Elaborati da modificare: B5-C1

Sintesi dell'errore materiale:

Proposta di rettifica dell'errore materiale:

Elaborati da modificare: B5-C1

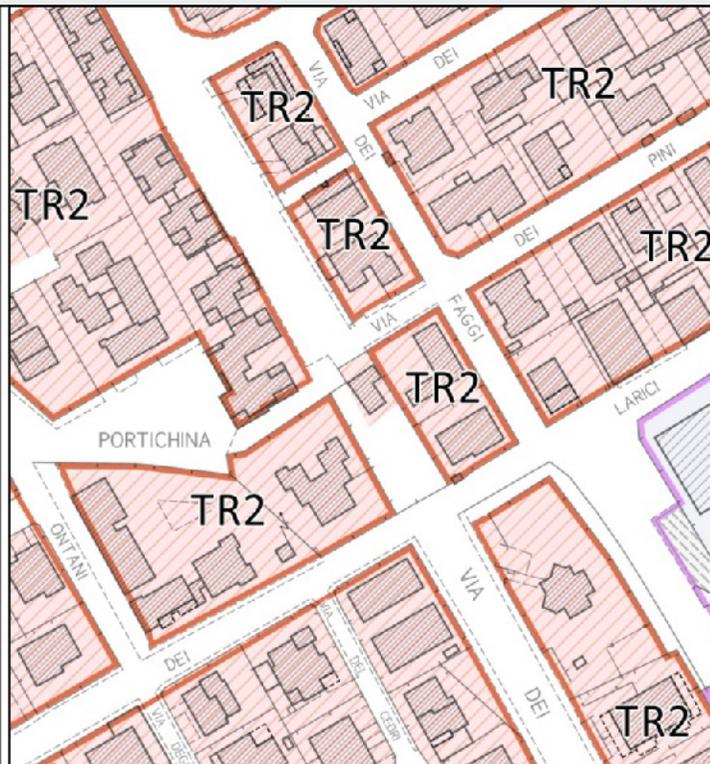
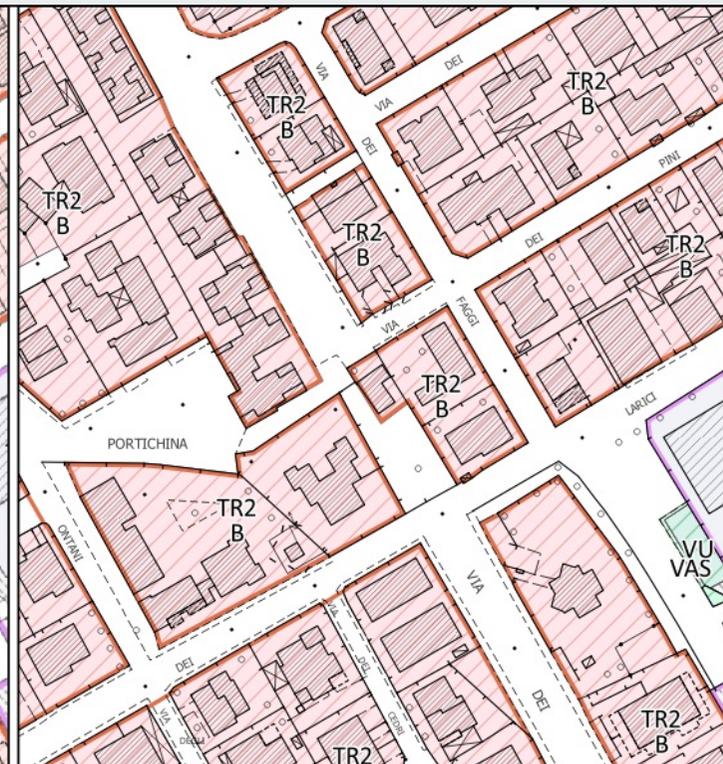
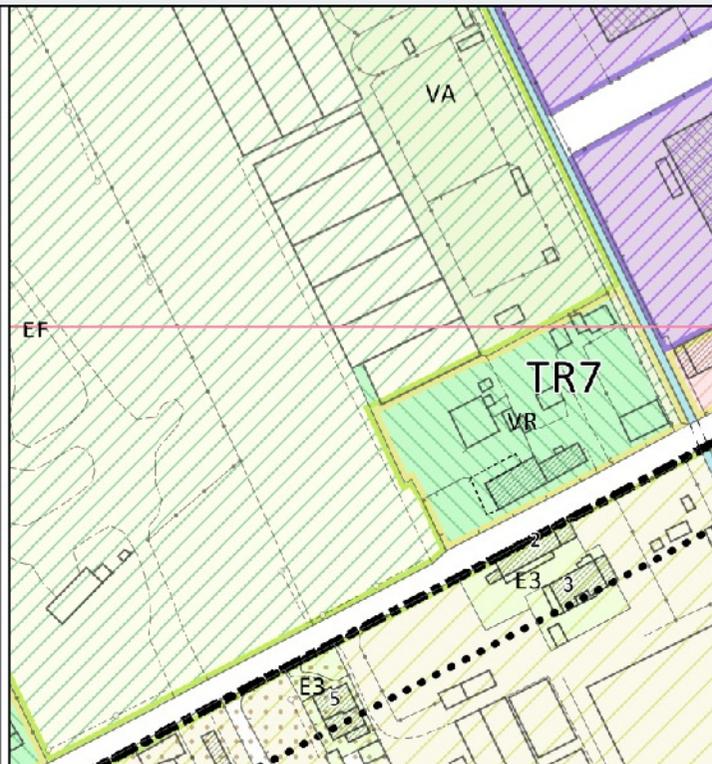
Si rileva che l'area classificata come zona "A" è sprovvista della classificazione dei morfotipi. Si chiede di classificare l'area con il morfotipo TR2 in continuità con l'area adiacente.

Si propone di classificare l'area con il morfotipo "TR2" in continuità con l'area adiacente.

Elaborati da modificare: C1

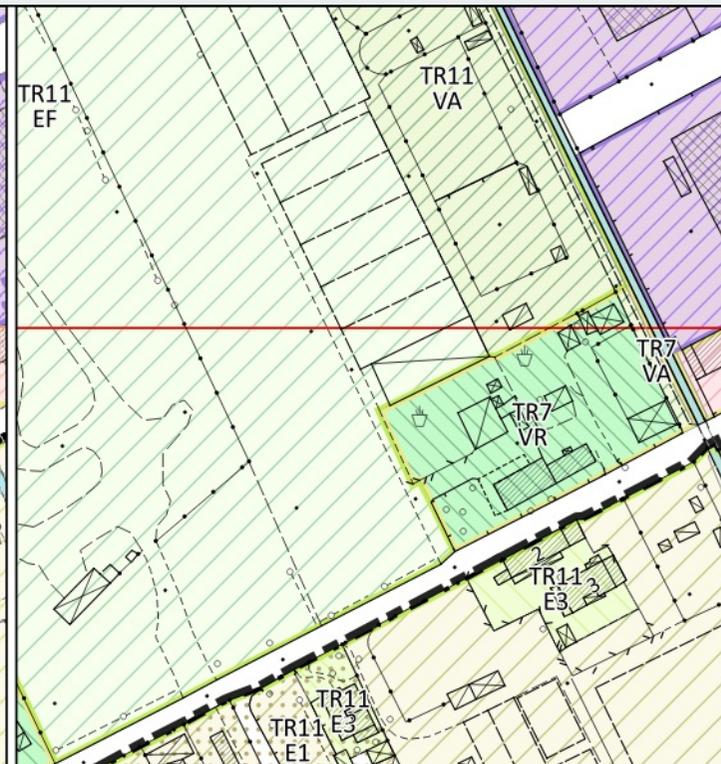
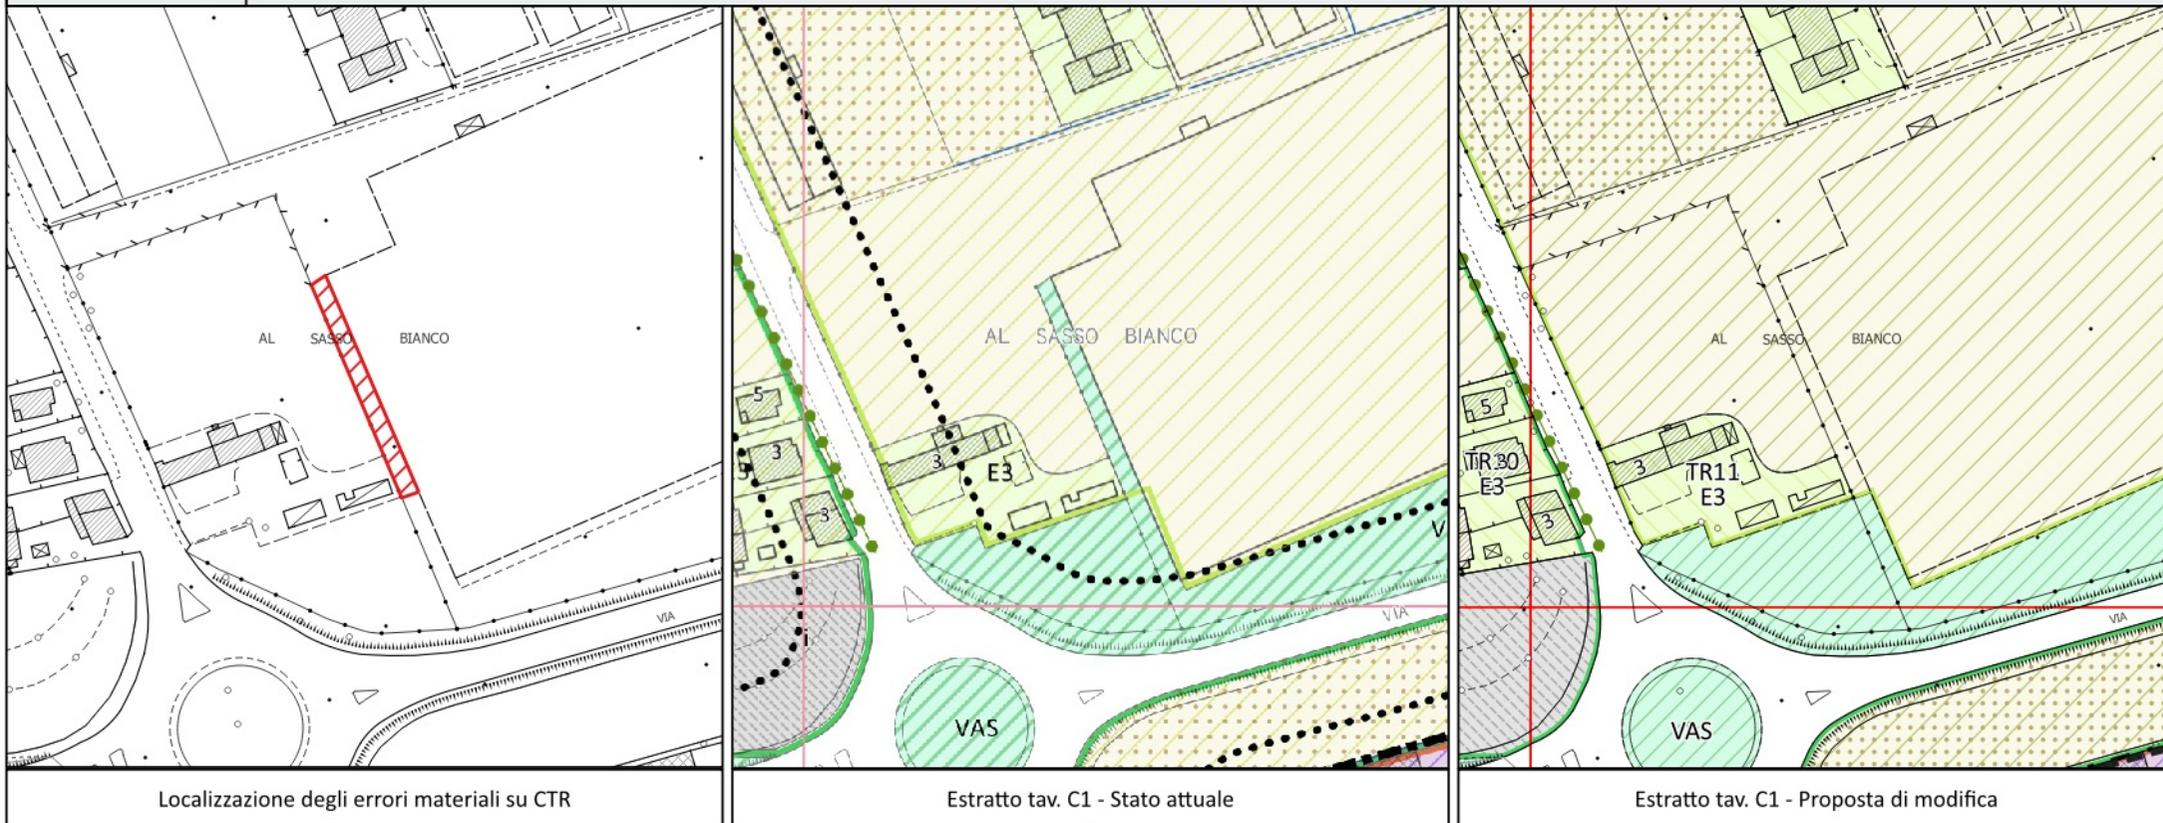
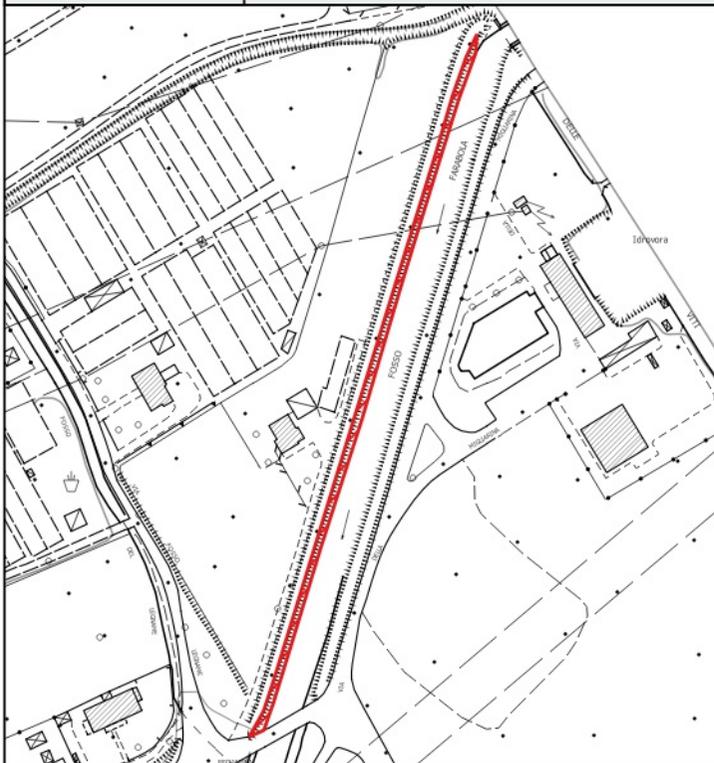
Si rileva per l'area in questione una incongruenza tra il perimetro della zonizzazione con quello dei morfotipi. Attualmente una porzione residuale della zonizzazione 'VR' indicata in figura, ricade sotto il morfotipo "TR11" risultando a cavallo tra il perimetro di demarcazione dello stesso con quello TR7. Si richiede una rettifica del perimetro modificando la destinazione della porzione residuale soprarichiamata in EF.

Si propone la rettifica della porzione residuale dell'area a VR ricadente all'interno del morfotipo TR11 cambiando la classificazione in "EF".

Elaborati da modificare: B5-C1

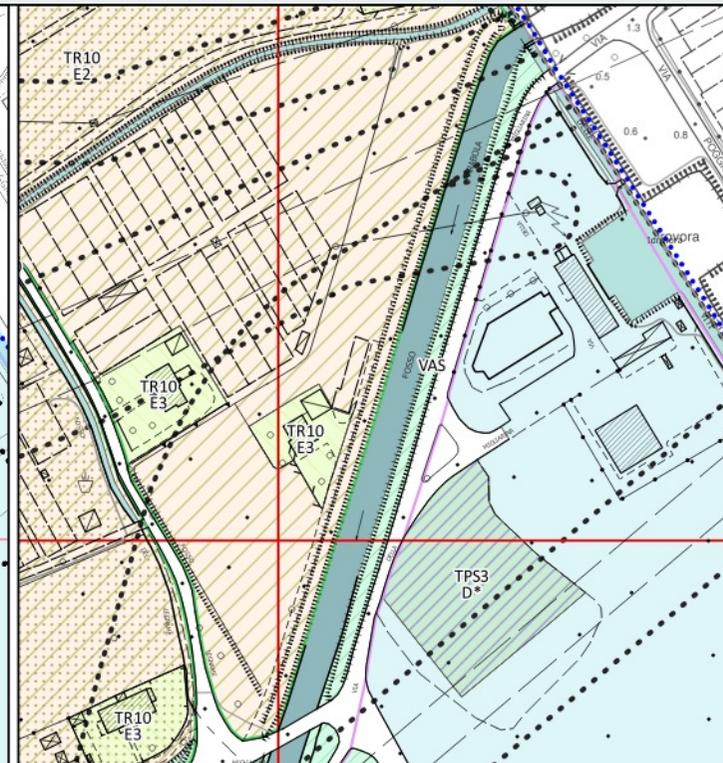
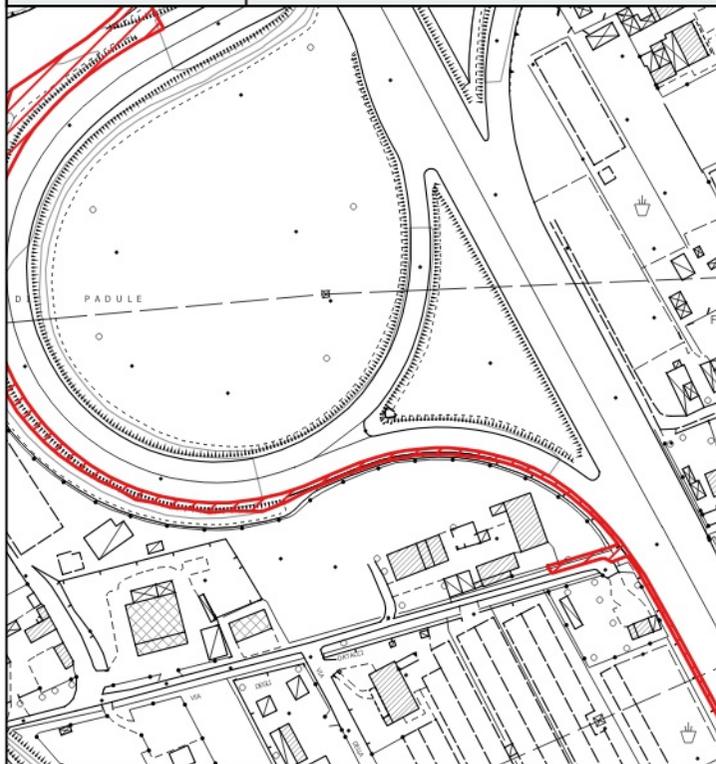
Si rileva per l'area in questione non presenta una congruenza tra gli strati, in particolare la classificazione della zonizzazione corrisponde a una viabilità lungo un argine del canale, il che non risulta coincidente con lo stato dei luoghi. Si chiede pertanto di rettificare i perimetri attuali, stralciando la viabilità ed estendendo la classificazione "area agricola di controllo dei caratteri del paesaggio - E1" e il morfotipo TR10 fino a farli combaciare con il limite indicato dalla CTR.

Si propone di rettificare il perimetro della zonizzazione "area agricola di controllo dei caratteri del paesaggio - E1" e il morfotipo TR10 fino a renderli coincidenti con il limite indicato dalla CTR.

Elaborati da modificare: B5-C1

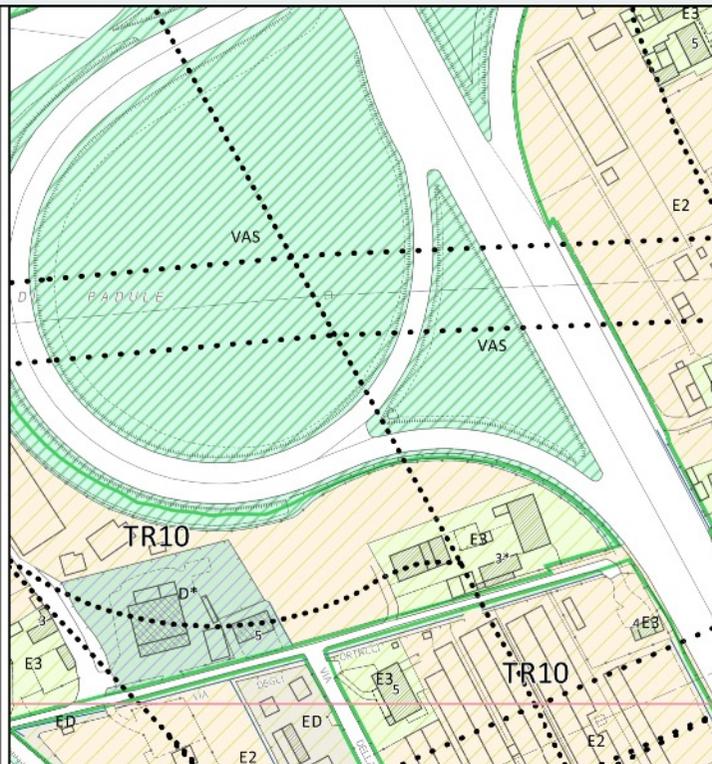
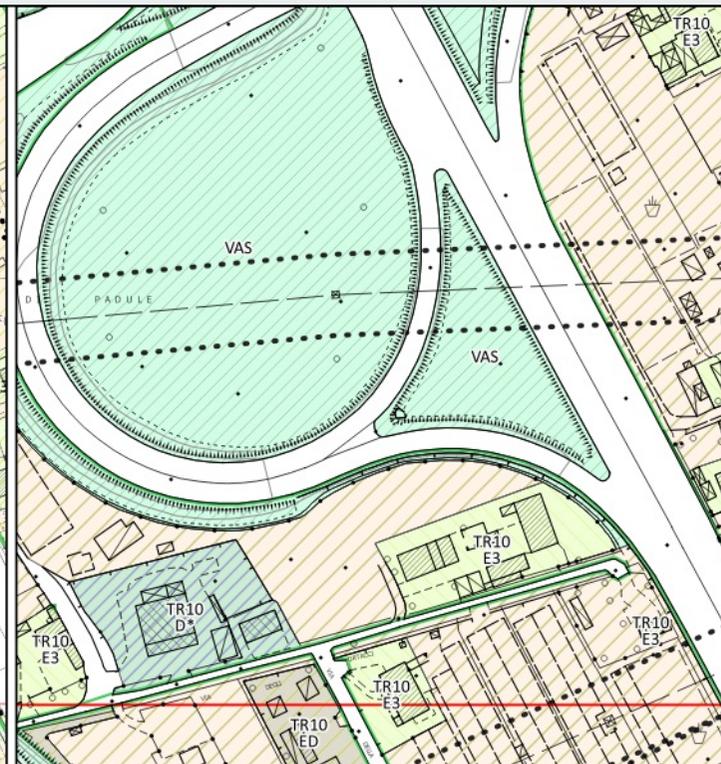
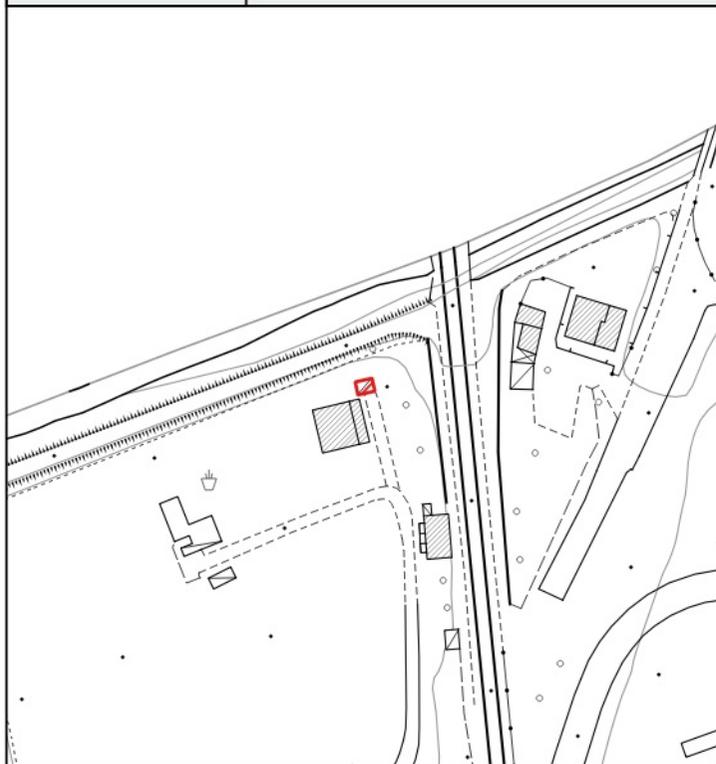
Si rileva per l'area in questione non presenta una congruenza tra gli strati, in particolare la il morfotipo con classificazione della zonizzazione, e la CTR. Si chiede pertanto la rettifica del perimetro del morfotipo di modo che risulti coincidente con gli strati sopra richiamati.

Si propone di rettificare il perimetro del morfotipo TR10 al fine di rendere coincidenti gli strati in questione.

Elaborati da modificare: C1

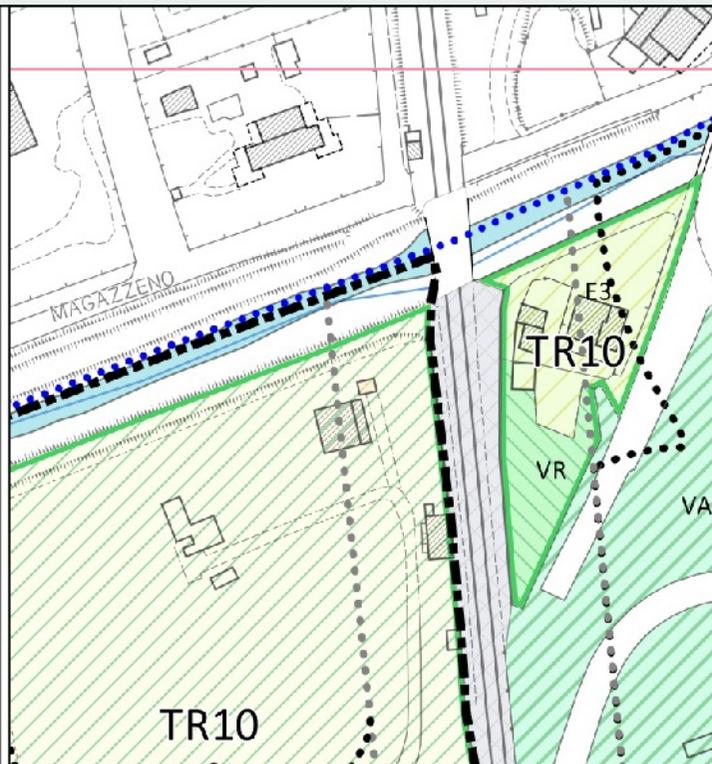
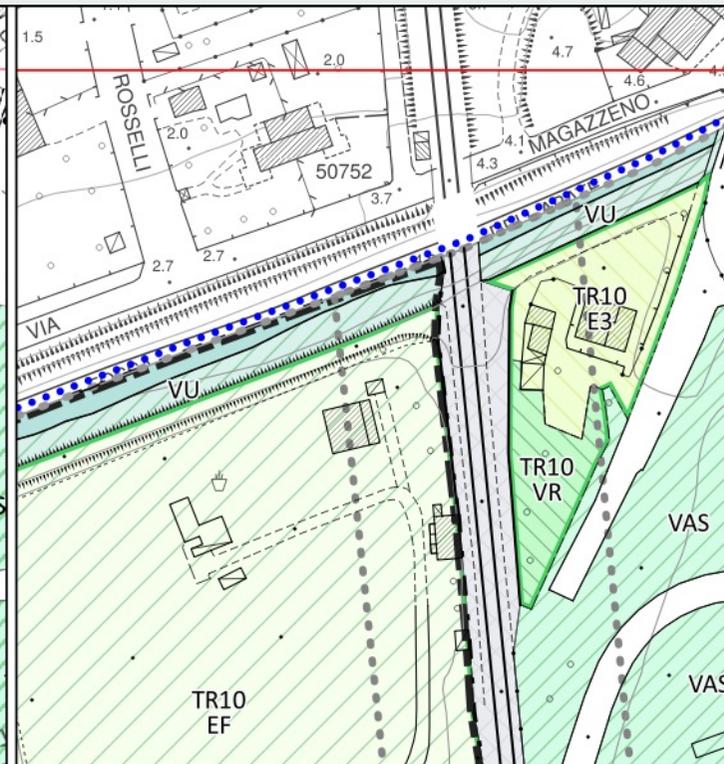
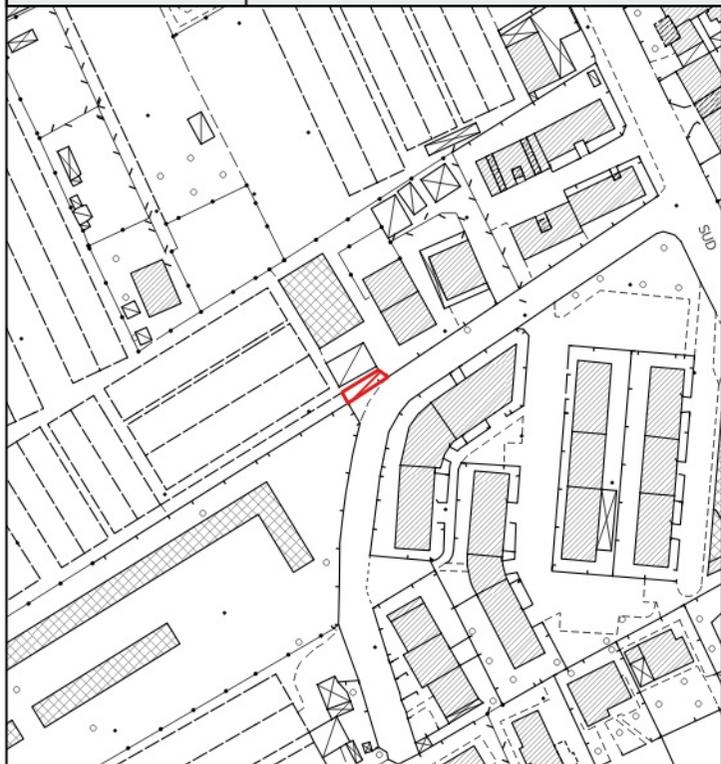
Si rileva che all'interno del Territorio Urbanizzato insistono aree classificate come "Aree agricole di controllo dei caratteri del paesaggio - E1" e "Aree agricole di interesse primario - E2" che sono riconducibili al Territorio Rurale. Si chiede pertanto che venga rettificata la classificazione attuale delle aree in questione in favore di una classificazione compatibile in linea con lo stato di fatto dei luoghi al fine di risolvere tale criticità.

Si propone la rettifica delle aree in questione cambiando la classificazione delle aree in una classificazione compatibile in linea con lo stato di fatto dei luoghi.

Elaborati da modificare: C1

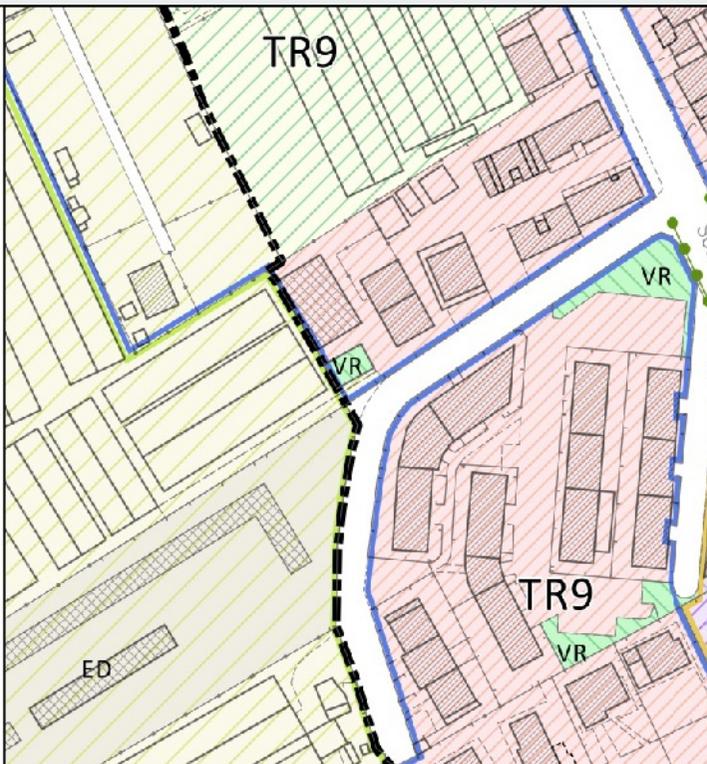
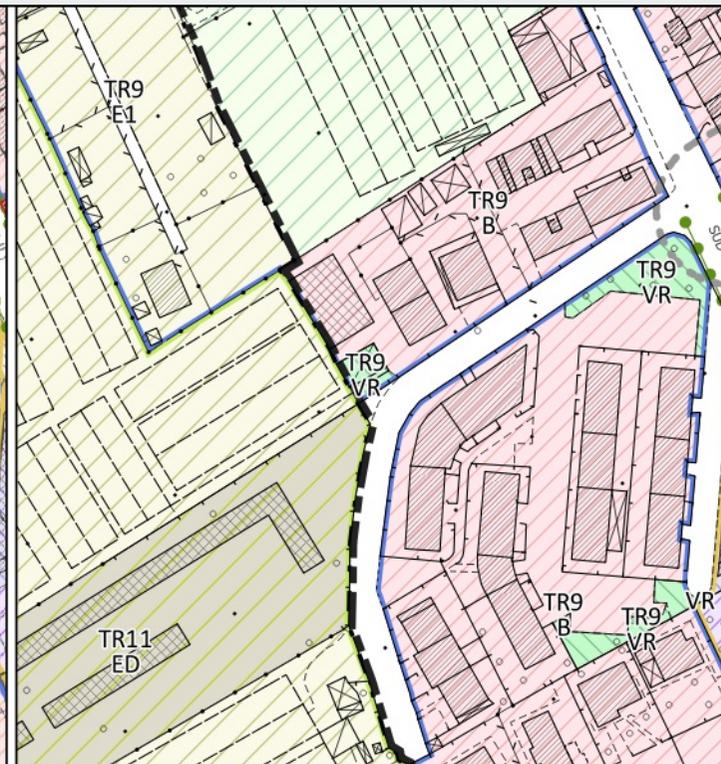
Si rileva che l'area localizzata a Bicchio, in un interno di Via Aurelia Sud, è classificata come "Aree da recuperare - ED" con morfotipo "TR11" ed è ricompresa all'interno del Perimetro del Territorio Urbanizzato e dell'Utoe Bicchio. Si richiede pertanto lo stralcio dell'area dal Perimetro del Territorio Urbanizzato al fine di rendere coerente l'area ai disposti normativi regionali soprariportati.

Si propone di rettificare l'area in questione modificando la classificazione dell'area in da "Aree da recuperare - ED" a "Verde Privato -VR" al fine di rendere congruo geometricamente e normativamente l'area.
